**AVIS RELATIF À LA PROTECTION
CONTRE LES EVENTUELS EFFETS NOCIFS ET NUISANCES
PROVOQUÉS PAR LES RAYONNEMENTS NON IONISANTS
GÉNÉRÉS PAR DES ANTENNES ÉMETTRICES STATIONNAIRES**

Commune : MANAGE - Exploitant : ORANGE

Référence exploitant : 447C1_1 / 30482C1_1 / 40482C1_1/50482C1_1

Rapport n° 2253 / 2025

Figure 1 : Vue en plan des lieux de séjour et des points de contrôle

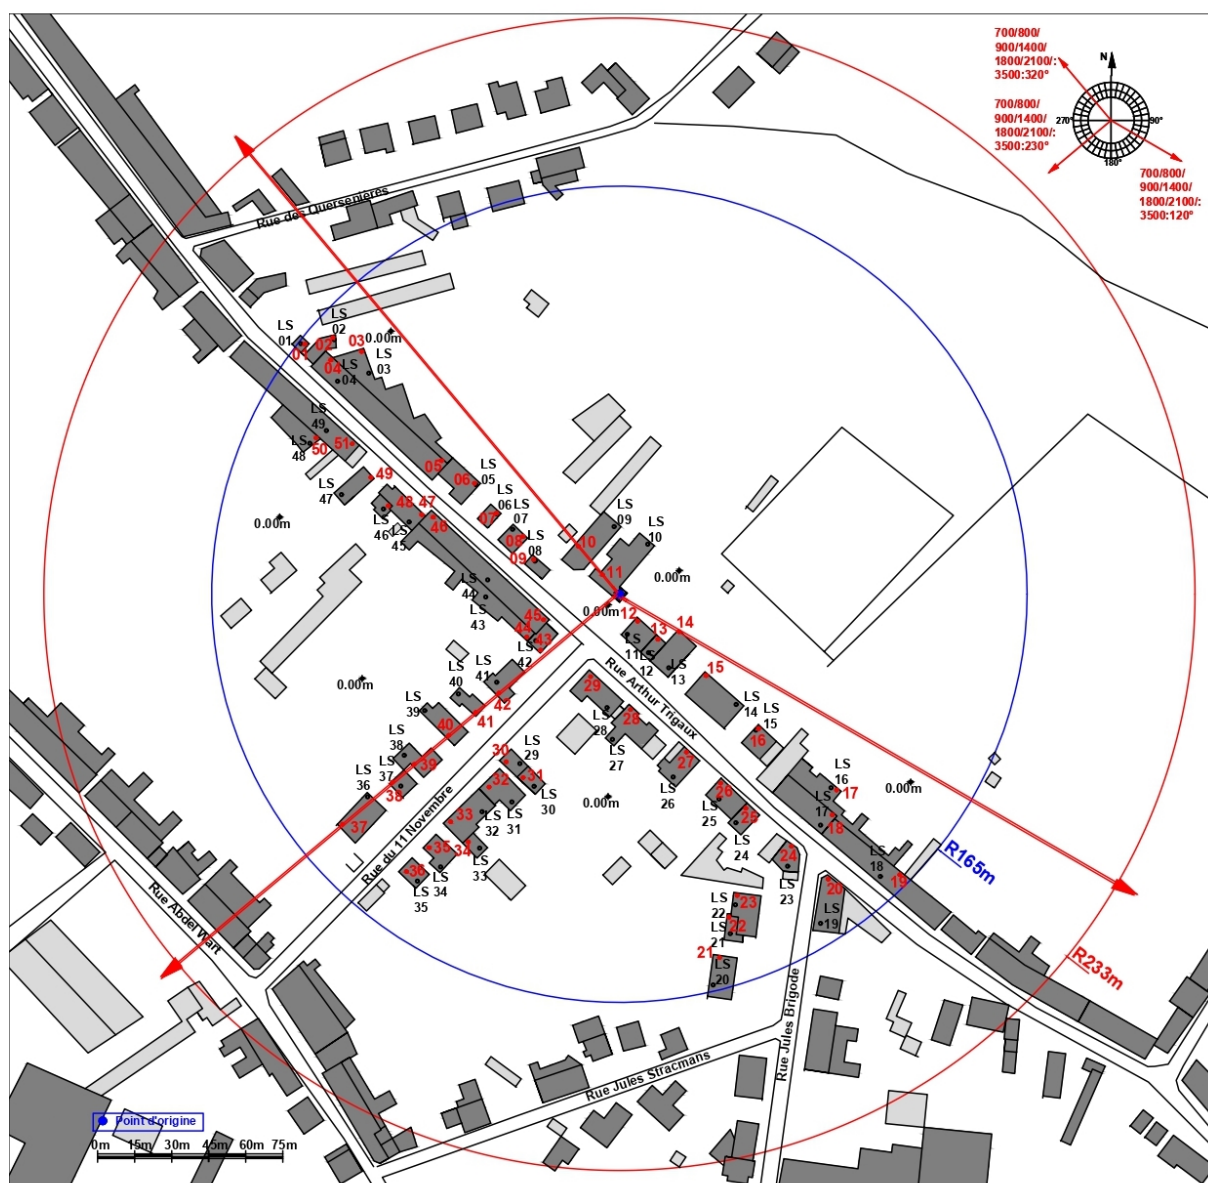
Les fréquences d'émission, la puissance rayonnée par chacune des antennes et leur gain permettent de déterminer le rayon de la zone à analyser. Tout dépassement de la limite par installation est exclu en dehors de cette zone. Le tableau 2 reprend les 35 LS² pour lesquels l'indice d'exposition est le plus élevé. Les différentes colonnes indiquent :

- le numéro du point de contrôle repris sur un des plans de la figure 1;
- le numéro du LS dans lequel se trouve le point de contrôle de la 1^{ère} colonne ;
- l'atténuation d'obstacle prise en compte pour le calcul de l'indice d'exposition dans le LS ;
- le résultat du calcul de l'indice d'exposition.

En ce qui concerne les antennes de l'installation mentionnées dans le tableau 1, la distance maximale à laquelle la limite pourrait être atteinte, à l'extérieur, est égale à 83,7 m. S'il n'y a pas de LS à une distance inférieure, les antennes respectent forcément la limite d'immission.

Dans le cas des LS situés à l'intérieur des bâtiments, une atténuation d'obstacle est prise en compte et il en résulte que la distance maximale à laquelle la limite pourrait être atteinte se réduit à 59,6 m.

Les résultats de l'évaluation décrite au paragraphe 4 indiquent que les antennes émettrices stationnaires de l'installation faisant l'objet du présent avis ne produisent pas, dans un lieu de séjour, un rayonnement électromagnétique maximum supérieur aux limites fixées à l'article 4 du décret.

Figure 2 : Vue en plan des installations d'antennes dans un rayon de 300 mètres autour de l'installation faisant l'objet de la demande d'avis

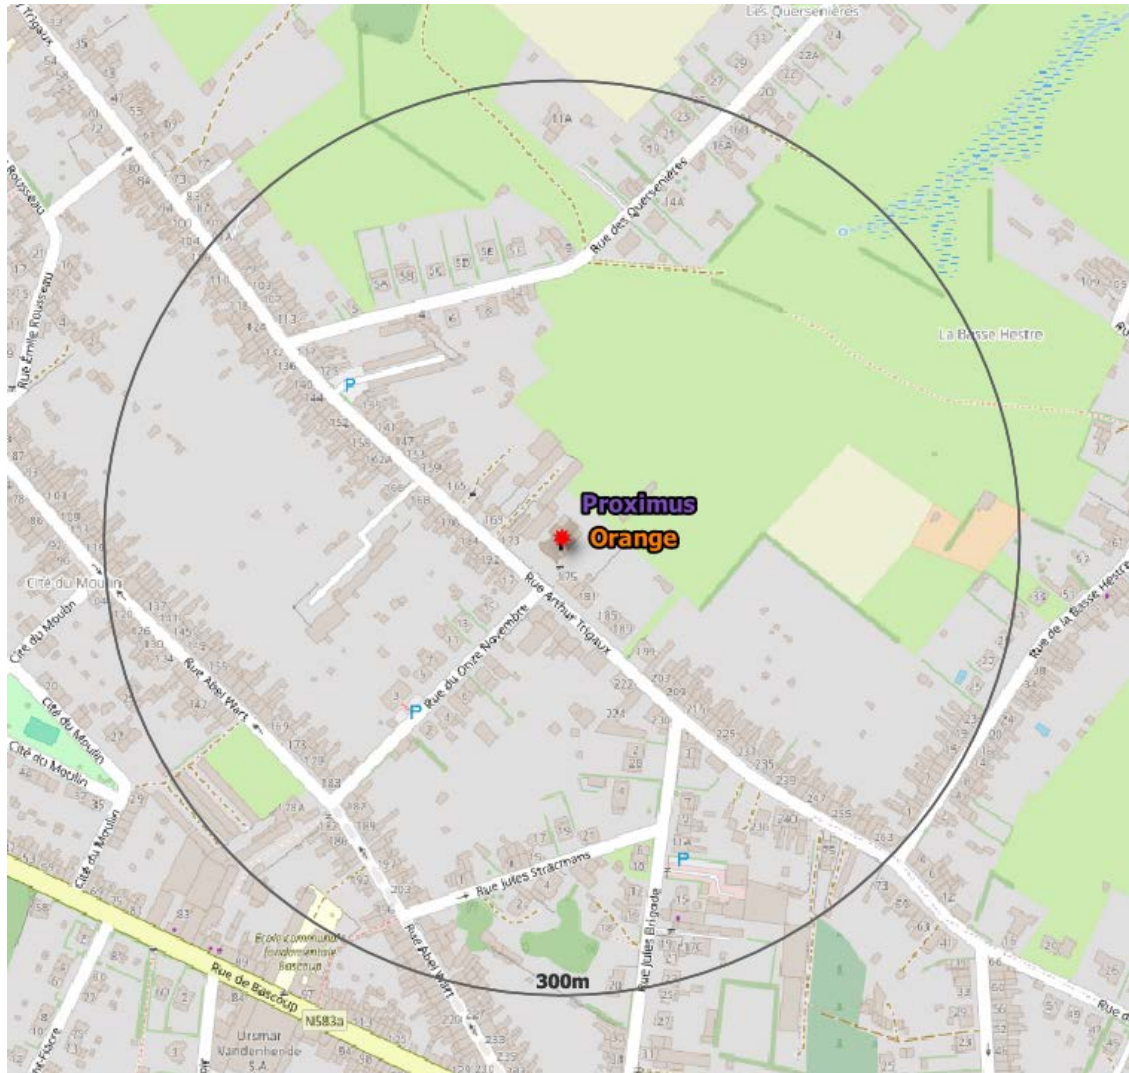
Le plan en projection verticale de la figure 2 indique la localisation des installations d'antennes émettrices stationnaires visées par le décret et situées dans un rayon de 300 mètres autour de l'installation référencée dans le paragraphe 2 et localisée au centre du cercle. Les données de localisation de ces antennes et les avis correspondant sont accessibles via le cadastre en ligne des antennes émettrices stationnaires⁸. Les installations prises en compte dans l'évaluation du respect de la limite cumulative sont les installations d'antennes émettrices déclarées en service par l'exploitant à la date du présent avis, à l'exception de l'installation référencée dans le paragraphe 2 et éventuellement d'autres installations ayant fait l'objet d'une demande d'avis à la même date et qui sont situées à l'intérieur de la zone de 300 mètres de rayon.

- a) il y a au plus 4 installations d'antennes émettrices stationnaires présentes dans la zone d'évaluation de 300 mètres de rayon représentée dans la figure 2, y inclus l'installation référencée dans le paragraphe 2 : la limite cumulative définie à l'article 4, §2 du décret est nécessairement respectée dans les lieux de séjour à l'intérieur de la zone d'évaluation de 300 mètres de rayon ;

- b) il y a exactement 5 installations d'antennes émettrices stationnaires présentes dans la zone d'évaluation de 300 mètres de rayon représentée dans la figure 2, y inclus l'installation référencée dans le paragraphe 2 et il existe, pour 3 ou 4 de ces installations, un avis attestant le respect de la limite abrogée de 3 V/m : la limite cumulative définie à l'article 4, §2 du décret est nécessairement respectée dans les lieux de séjour à l'intérieur de la zone d'évaluation de 300 mètres de rayon ;

- c) dans tous les autres cas, il a été vérifié que la limite cumulative définie à l'article 4, §2 du décret n'est pas dépassée dans les lieux de séjour sur base du nombre d'installations localisées dans la zone d'évaluation de 300 mètres de rayon représentée dans la figure 2, de leur localisation ainsi que des données inscrites dans la figure 1 et au paragraphe 4 du présent avis et dans les avis attestant le respect de la limite par installation ou de la limite abrogée de 3 V/m relatifs aux autres installations reprises dans la figure 2.

Compte tenu des considérations ci-dessus, il apparaît que l'intensité du rayonnement électromagnétique généré, dans les lieux de séjour situés dans un rayon de 300 mètres autour de l'installation référencée dans le paragraphe 2, par l'ensemble des antennes émettrices stationnaires de l'ensemble des exploitants du même site d'antennes émettrices stationnaires respecte la limite fixée à l'article 4, § 2 du décret.
